令和5年5月12日

静岡県中央新幹線対策本部長
静岡県副知事 森 貴志

リニア中央新幹線静岡工区有識者会議（環境保全有識者会議）に対する意見について

深層崩壊推定頻度マップ

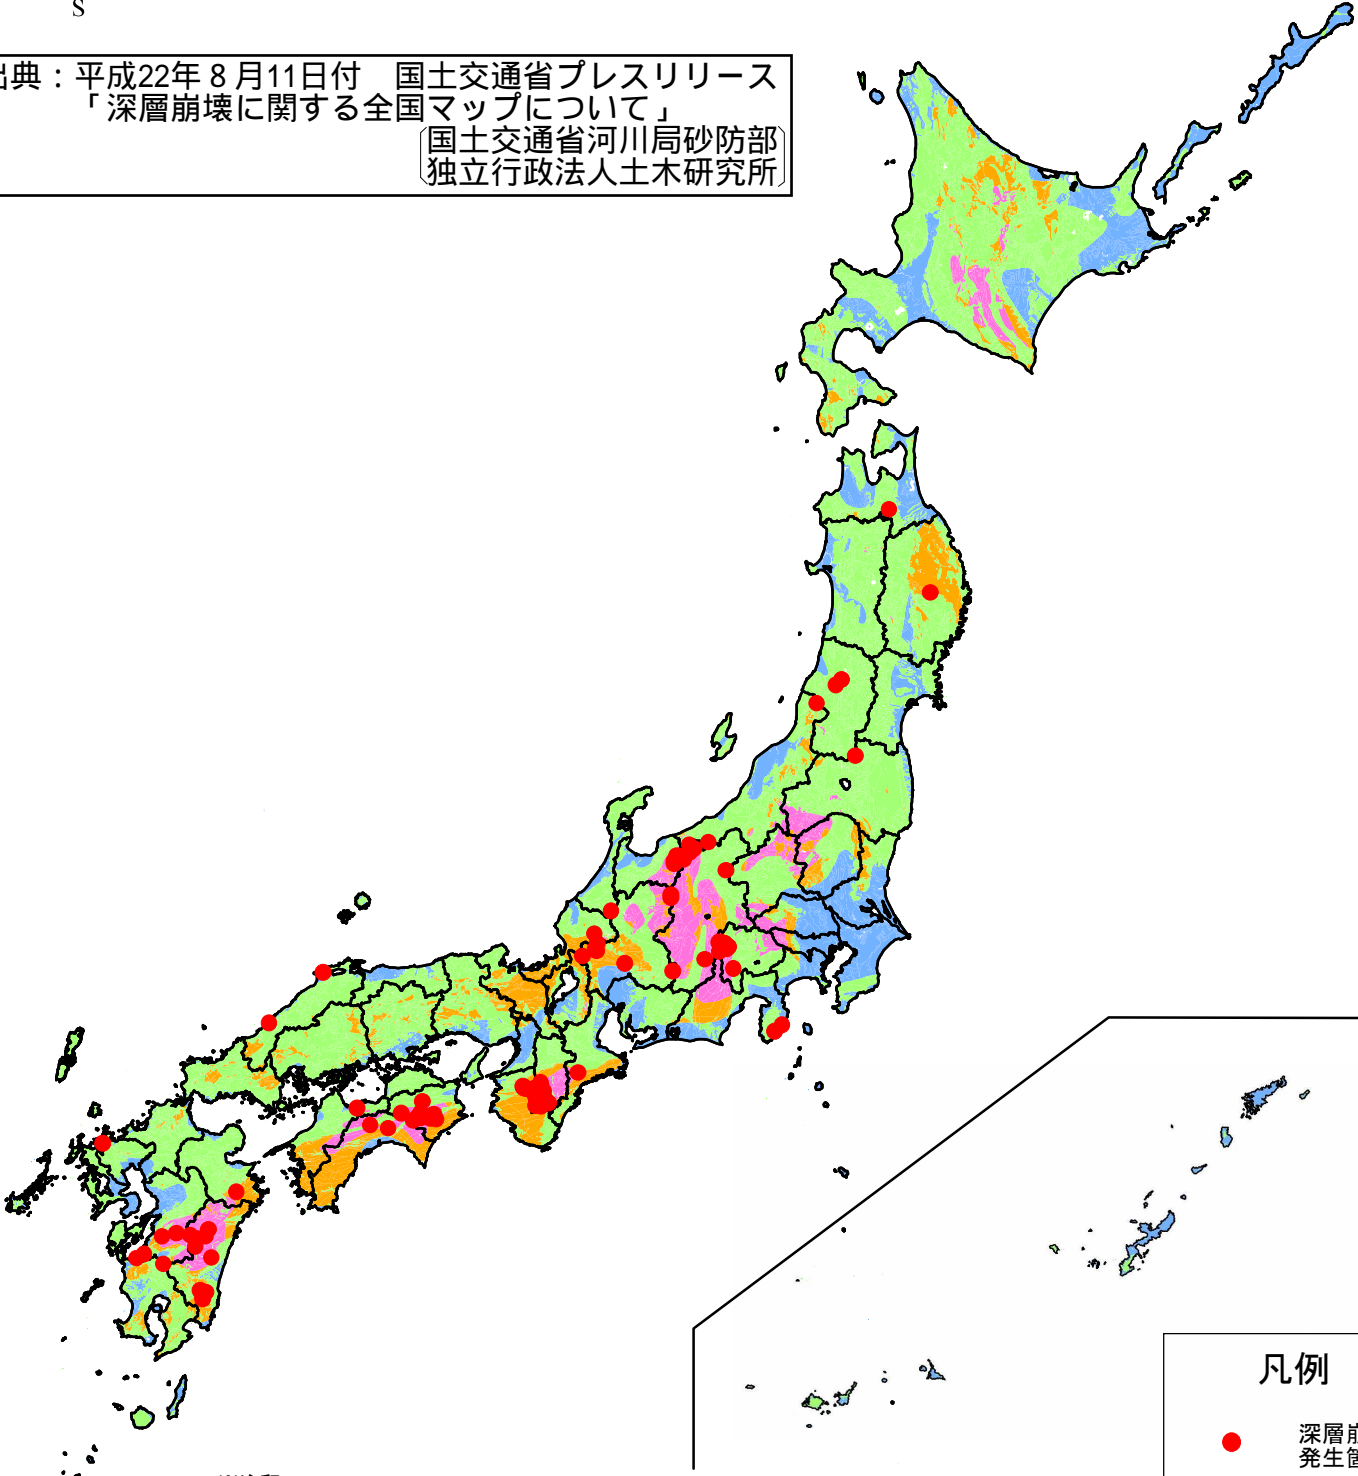
- ・国土交通省河川局砂防部及び（独立行政法人）土木研究所は、全国の深層崩壊の発生頻度を推定した「深層崩壊推定頻度マップ」を平成22年8月に公表した。その中で「明治期（1868）以降に発生した深層崩壊は、隆起量が大きい地域や特定の地質に多いことが分かった」とし、南アルプスは、深層崩壊が発生する推定頻度が「特に高い」地域に分類される。（別添【図-1，-2】参照）
- ・（国立研究開発法人）防災科学技術研究所では、日本で発生した様々な自然災害に関する情報のデータベース化に取り組み、「地すべり地形分布図」については全国規模でGISデータをHPで公表している。その中で、南アルプスのツバクロの発生土置き場周辺においても「不安定域、移動域」（深層崩壊等の発生予備群）である地すべり地形が多く示されている。（別添【図-3】参照）
- ・静岡大学の今泉准教授は、静岡大学防災総合センターが出版した「静岡の大規模自然災害の科学(2020)」において、「静岡県中部は、付加体の堆積岩が広く分布し、深部まで亀裂が富むため、大規模な深層崩壊が発生しやすい。」と述べている。
- ・静岡大学の狩野謙一名誉教授は、論文「南アルプス南部、大井川上流部のジオサイト・ジオツアーガイド(2015)」において、南アルプス周辺では、山稜付近に数多く形成される線状凹地が深層崩壊の誘因となることを解説し、赤崩や千枚崩等の大規模崩壊地を事例として挙げ、標高1,600m以上の大起伏地帯に深層崩壊が頻発していることを述べている。
